台大敏盛護理健康大樓新建工程

校務會議專案報告

校規會審查意見回復

臺灣大學校務發展規劃委員會校園規劃小組111學年度第1次會議
時間:111年9月7日(三)

屋突一層平面圖

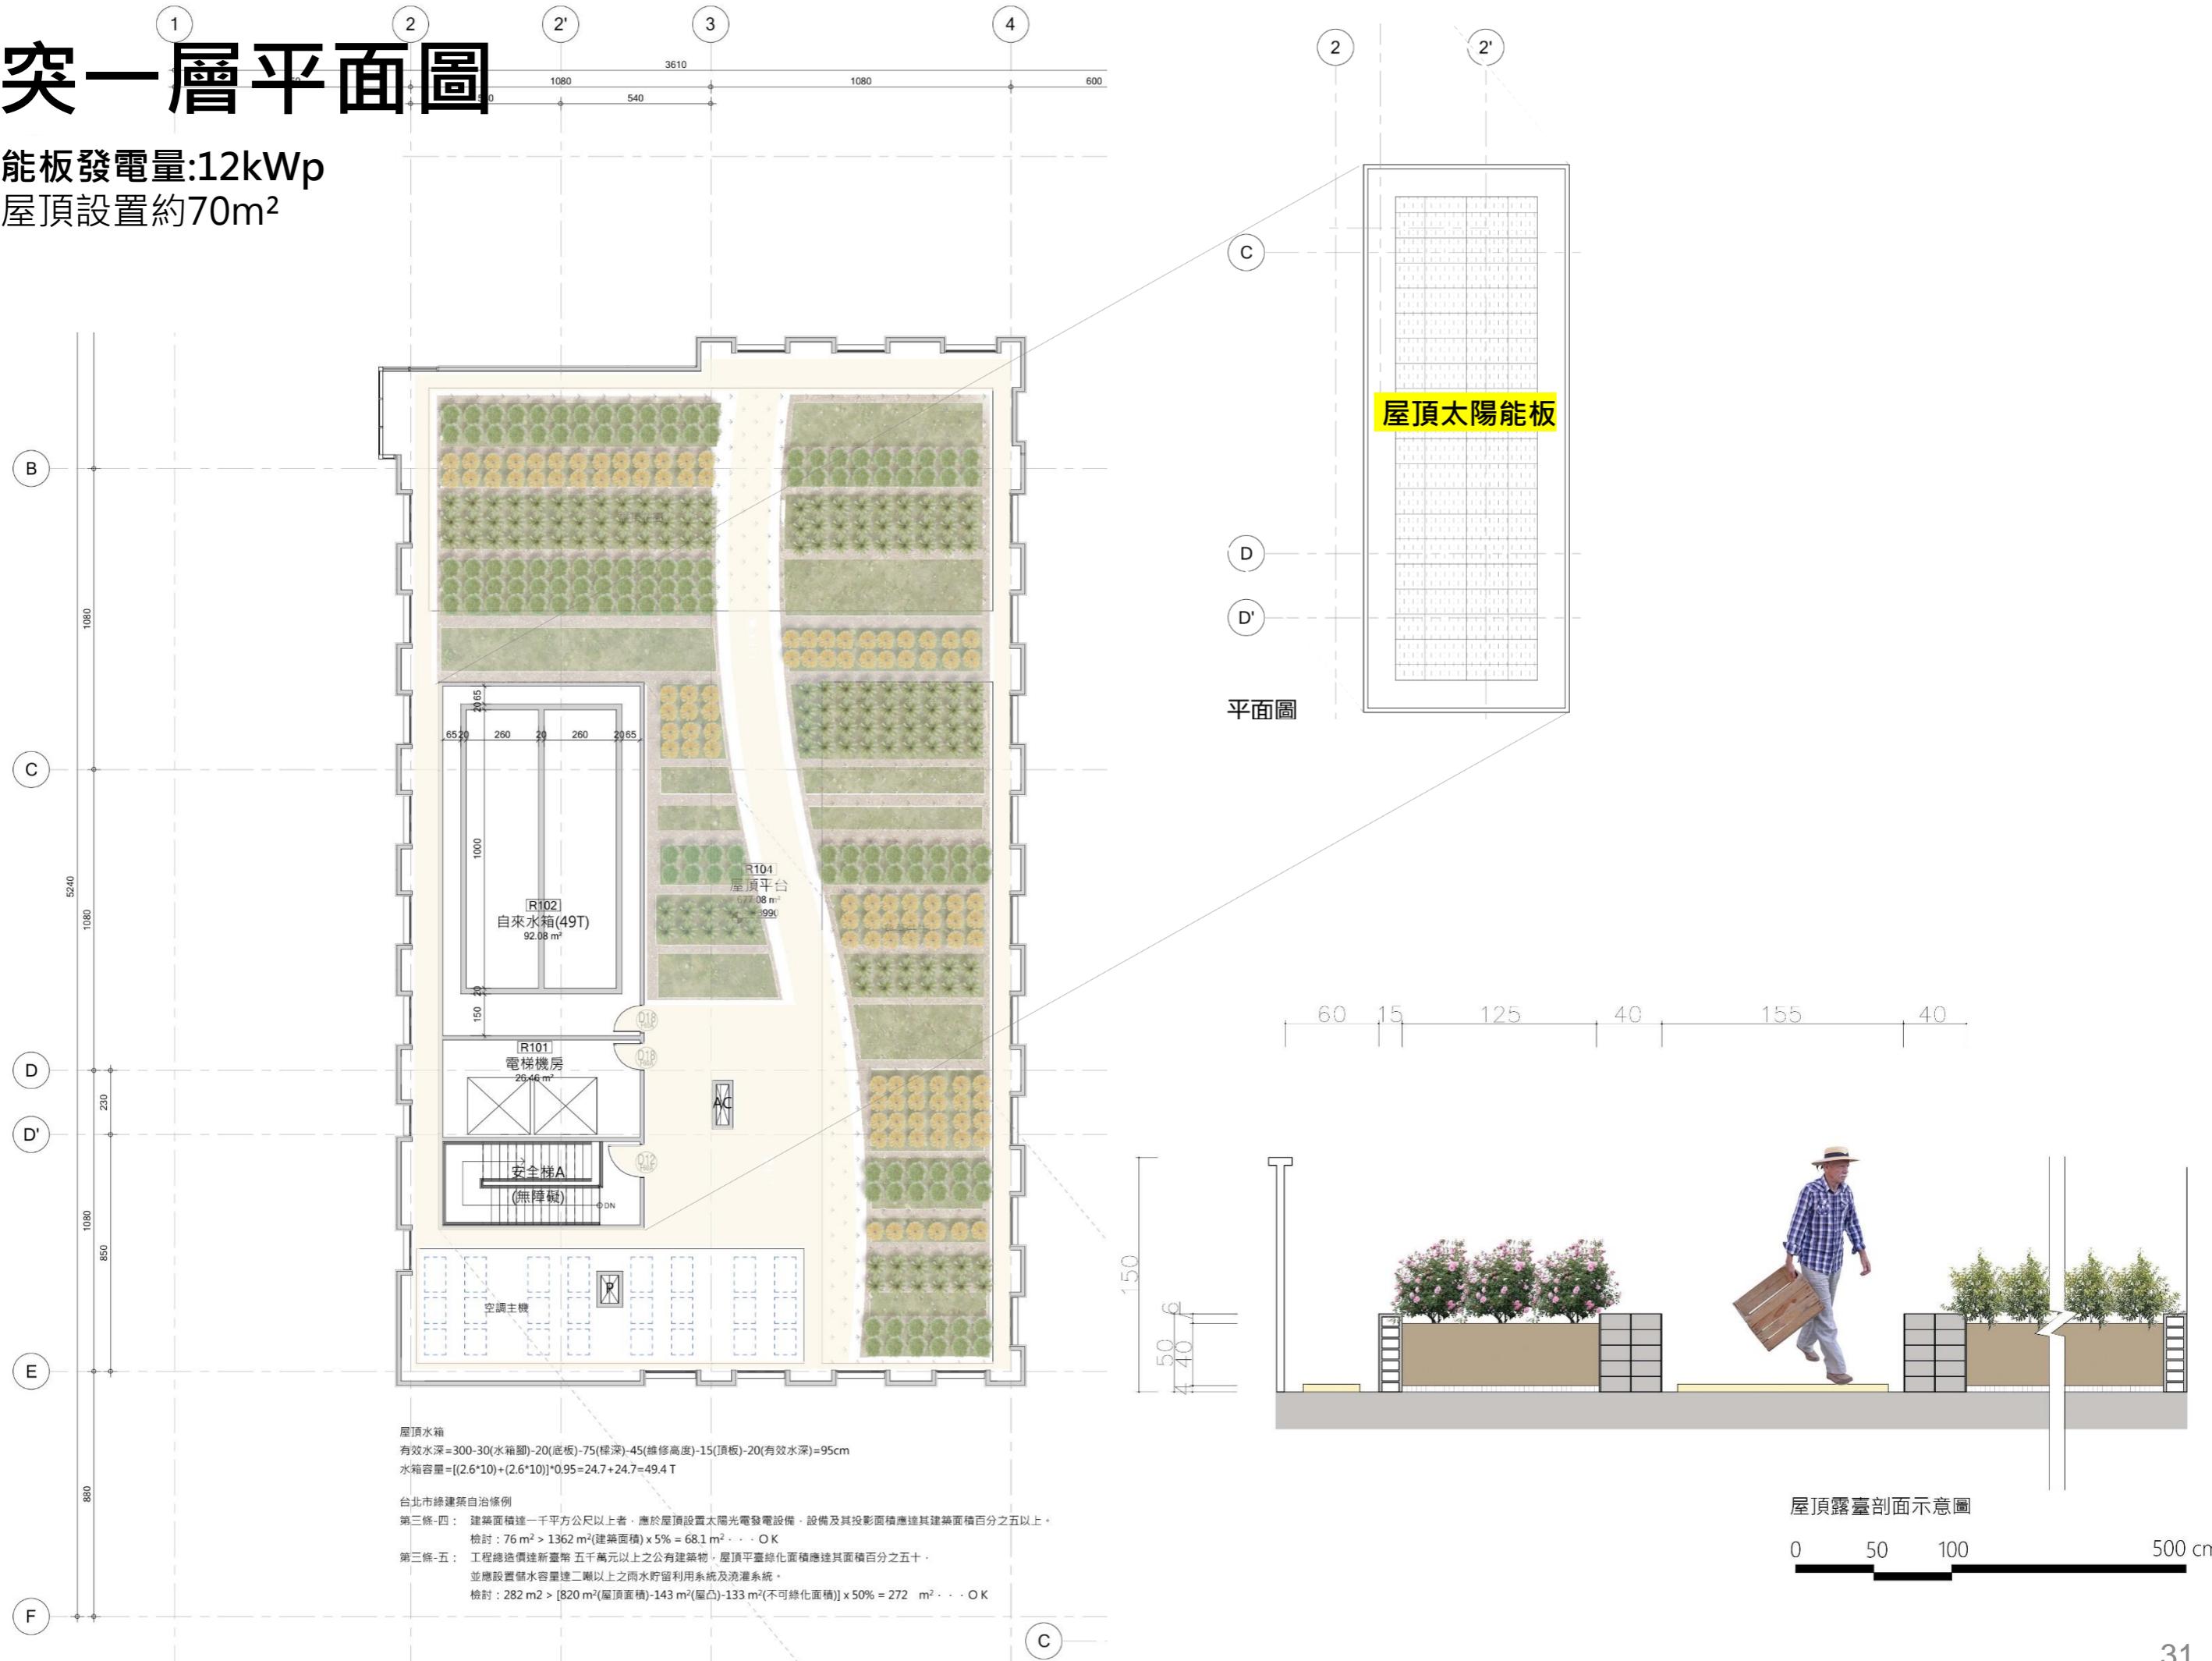
項次	審查意見	審查意見回覆
1	為達「碳中和」及「淨零排放」等目標評估納入中水回收系統。	中水回收系統將規劃回收洗手污水，處理後作為沖廁使用，以為達節水目標，並於細部設計階段納入檢討。另該系統預估將增加工程造價約200萬工程費(處理量以50CMD概估)，及後續維護管理成本。
2	建物立面外觀設計意象再檢討。	配合立面外觀設計調整，頂部增設水平樑帶，整體意象較為完整莊重。
3	為達「碳中和」及「淨零排放」等目標評估於頂樓太陽能板設置。	依"台北市綠建築自治條例"檢討，本案於屋突上方設置太陽能板約70m ² (~12kw發電量)。
4	地下室充電樁是否有消防疑慮？	地下室充電樁消防系統屬電氣滅火設施，需另外增設，並配合獨立區劃範圍。整體尚需整體評估。
5	學生代表提出戶外露臺是否可增設雨遮以便利使用。	於細部設計階段納入檢討。
6	護士帽外觀是否可作為公共藝術？	本案護士帽造型空間為跨域創意設計中心，屬整體建築工程部分，不建議作為公共藝術。
7	美援建物紀念牌請轉校史館保存。	配合辦理，該紀念牌於拆除工程階段納入規範予以保留，另配合校方於校史館展示。
8	於校發會針對空調、電力系統加強說明	配合辦理，另補充系統說明。

太陽能板發電量:12kWp
本次屋頂設置約70m²
